# Parc national de forêts

Dossier ICPE Parc éolien « en Beauté »

Avis 2021-004

Vous avez sollicité l'avis simple du Parc national de forêts dans le cadre de l'instruction d'une demande d'autorisation au titre des ICPE, pour création d'un parc éolien dit « *En Beauté* » sur le territoire de la commune de Villegusien.

# Présence des cigognes noires sur la commune de Villegusien et alentours (CONFIDENTIEL NE PAS DIFFUSER !! Données satellitaires du Parc national de forêts)

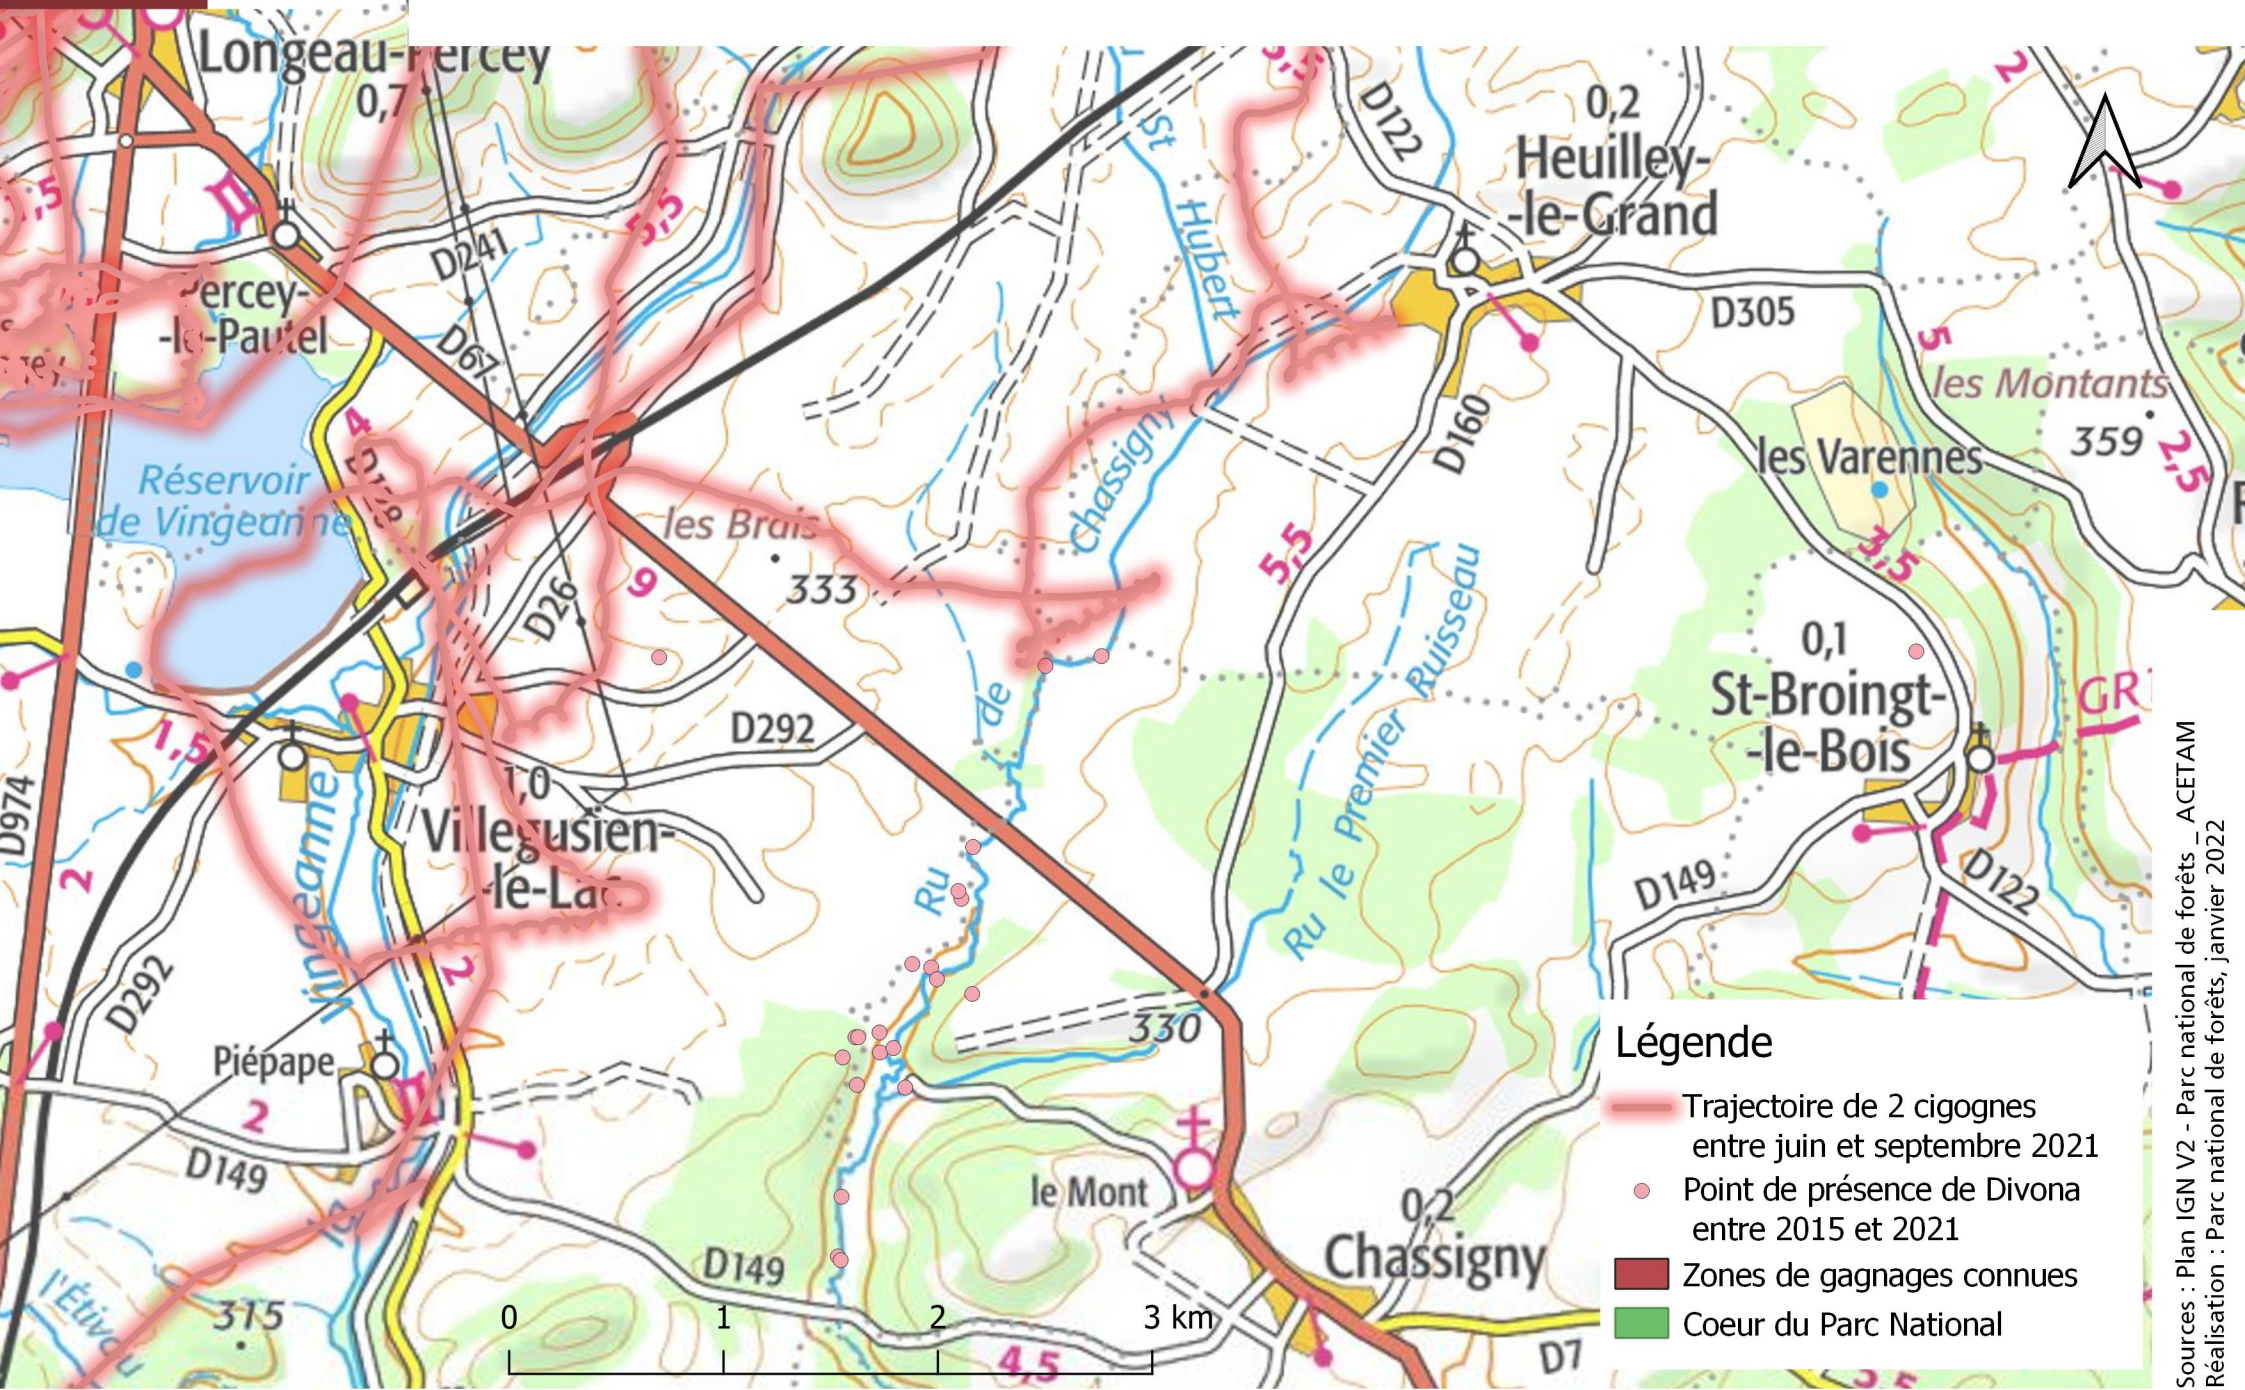
L'étude d'impact qui relève dans son état initial l'absence de cigogne noire dans le périmètre du projet est inexacte. La cigogne noire est une espèce discrète et le trop faible nombre d'observations ne permet pas de démontrer son absence du périmètre du projet.

Les données dont dispose le Parc national de forêts permettent d'établir une fréquentation du secteur par plusieurs individus de cigognes noires.

Les trajectoires de 2 cigognes noires, équipées de balises GPS, entre juin et septembre 2021 et les points de présence sur zones de gagnage d'une cigogne entre 2015 et 2021 attestent sa présence sur la zone du projet. L'un de ces individus équipés est la cigogne nommée « *Divona* » qui niche en cœur du Parc national de forêts.

Figure 41 : carte des couloirs de migration dans le secteur haut-marnais (J. SOUFFLOT - LPO Champagne-Ardenne - SCAN25 IGN)

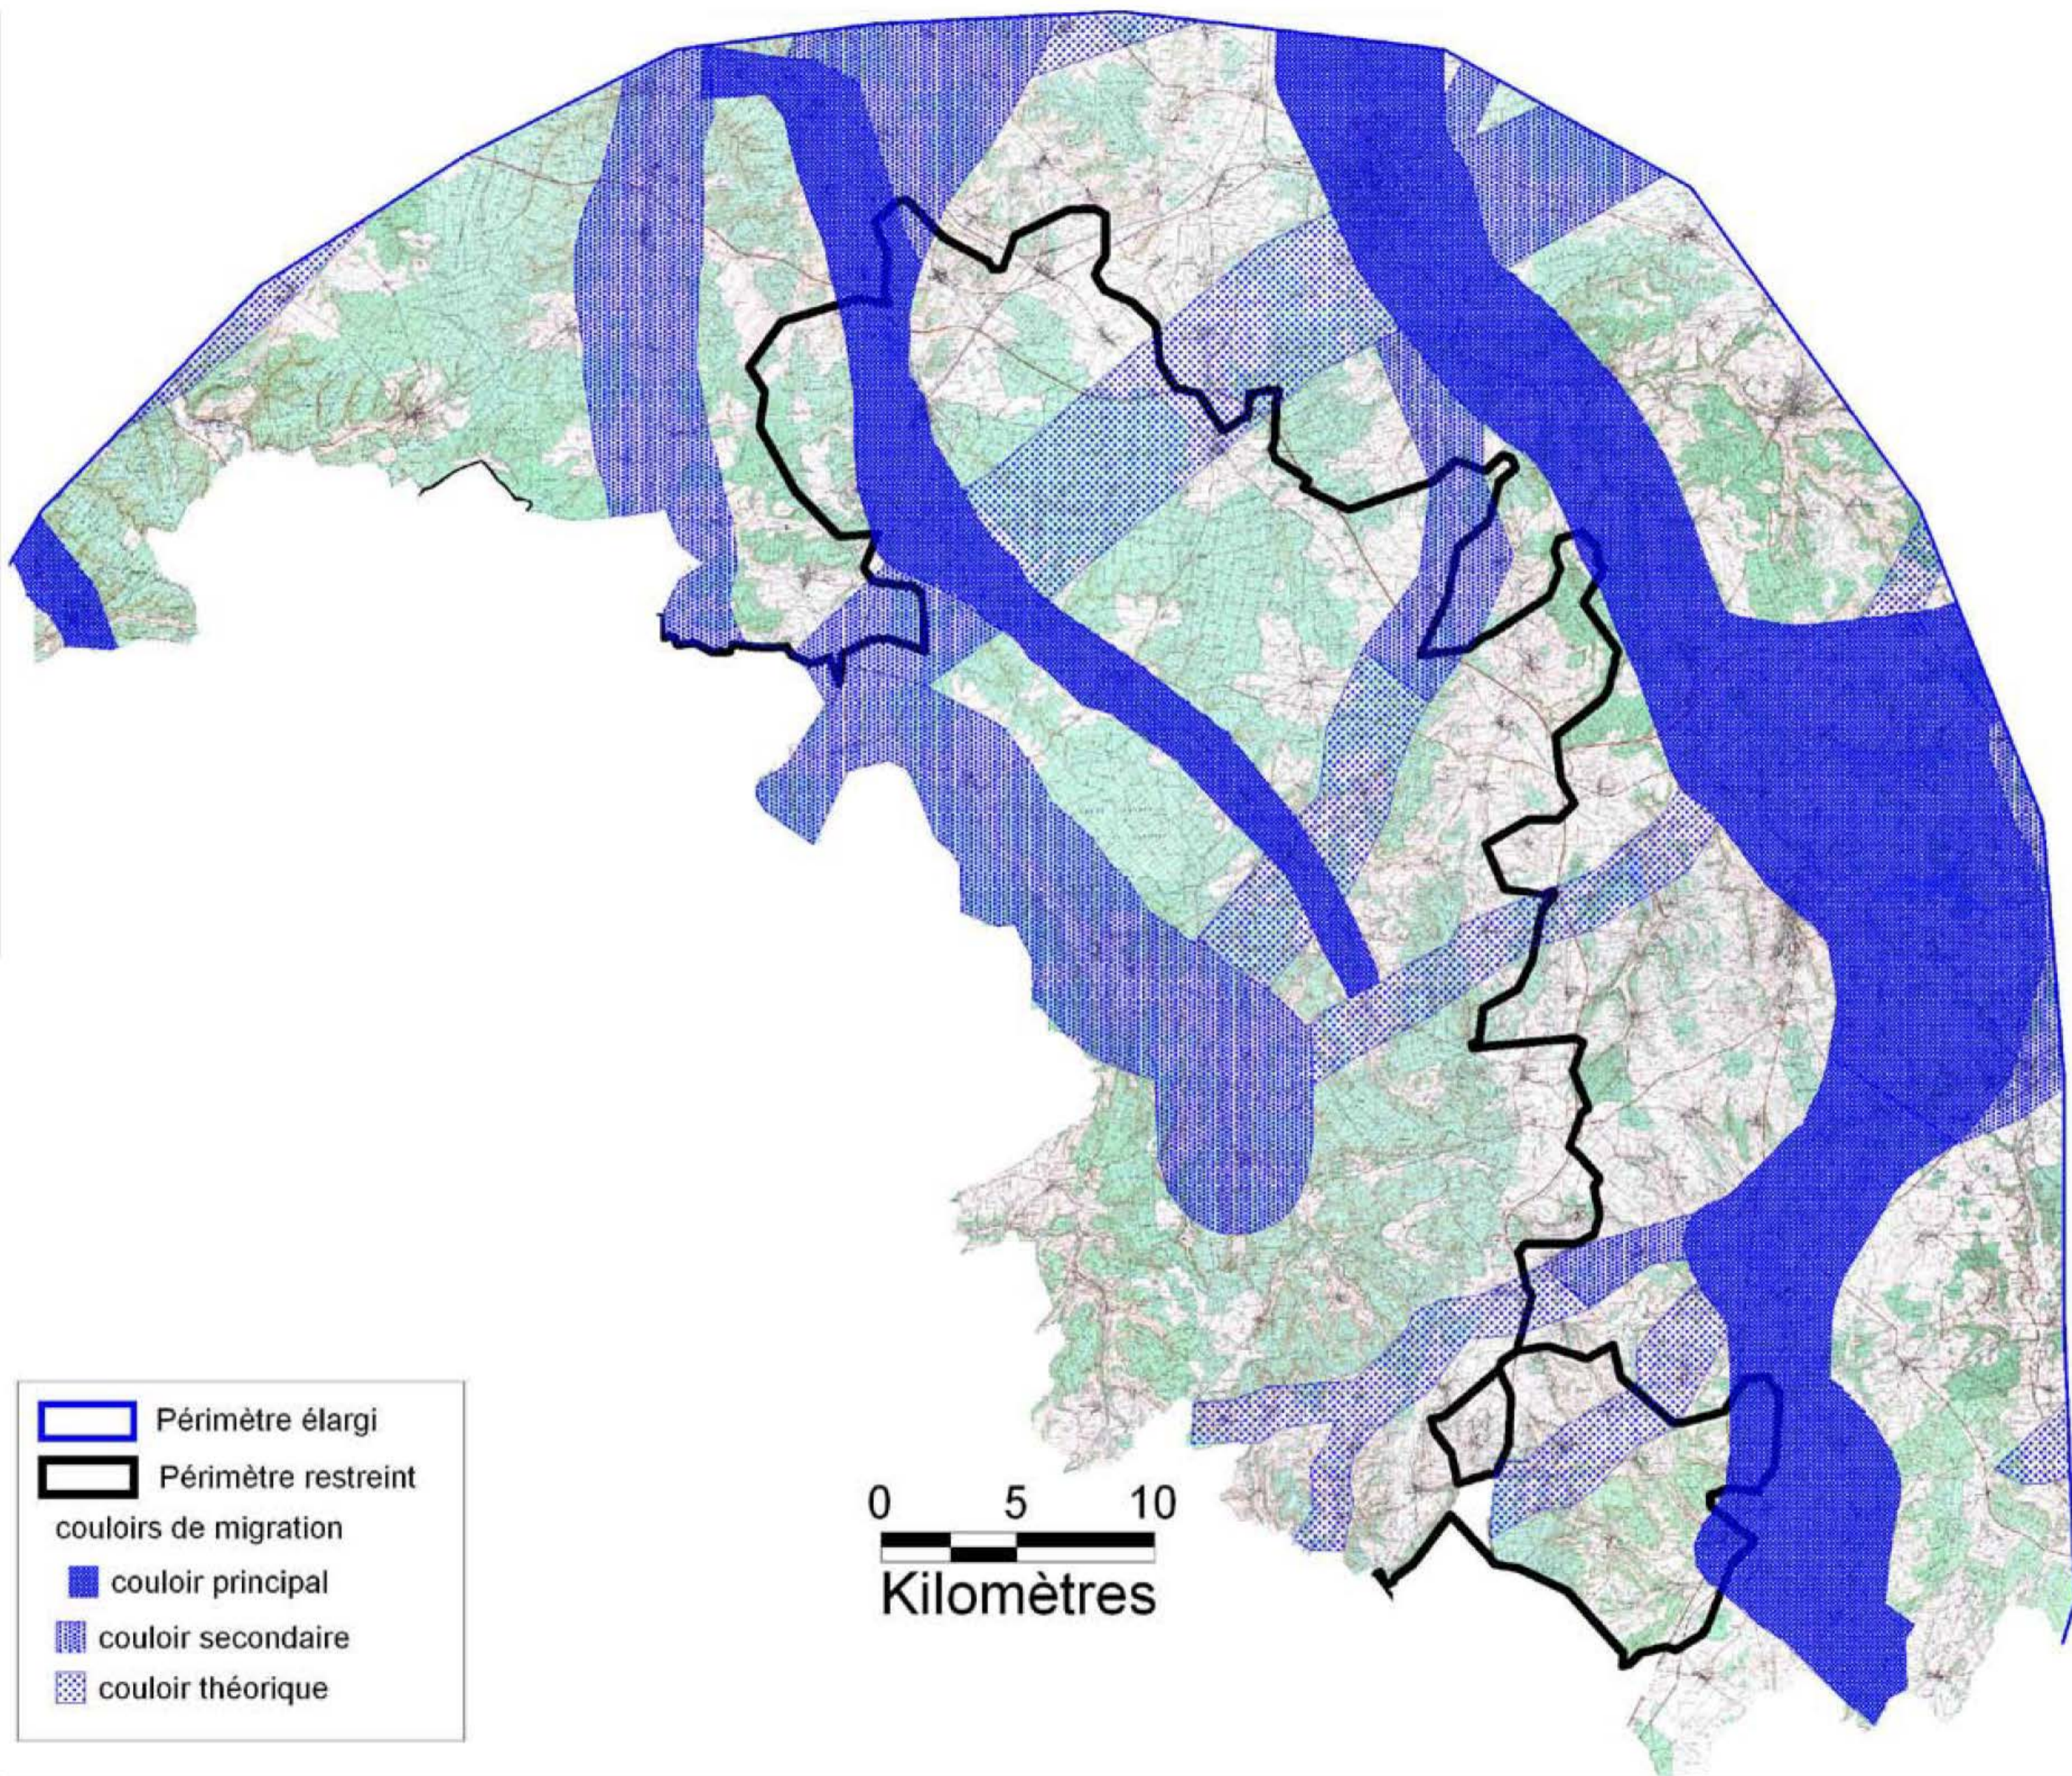
Enfin le projet se situe sur un couloir principal de migration identifié par la LPO. Les différents aménagements prévus dans l'étude d'impact (date, bridage, détection...) pour tenir compte de la faune et réduire les impacts, n'ont à notre connaissance pas démontré leur efficacité et ne peuvent justifier l'implantation dans ce secteur à risque.

Par-dessus tout, le projet situé sur un important couloir de migration pour l'avifaune, est aussi un espace fréquenté par des individus de cigognes noires nichant en cœur. Ce projet, même situé hors de l'aire optimale d'adhésion du Parc national, **présente un effet notable sur le cœur du Parc national.** Enfin, l'impact sur les chiroptères ne peut être sous-estimé.
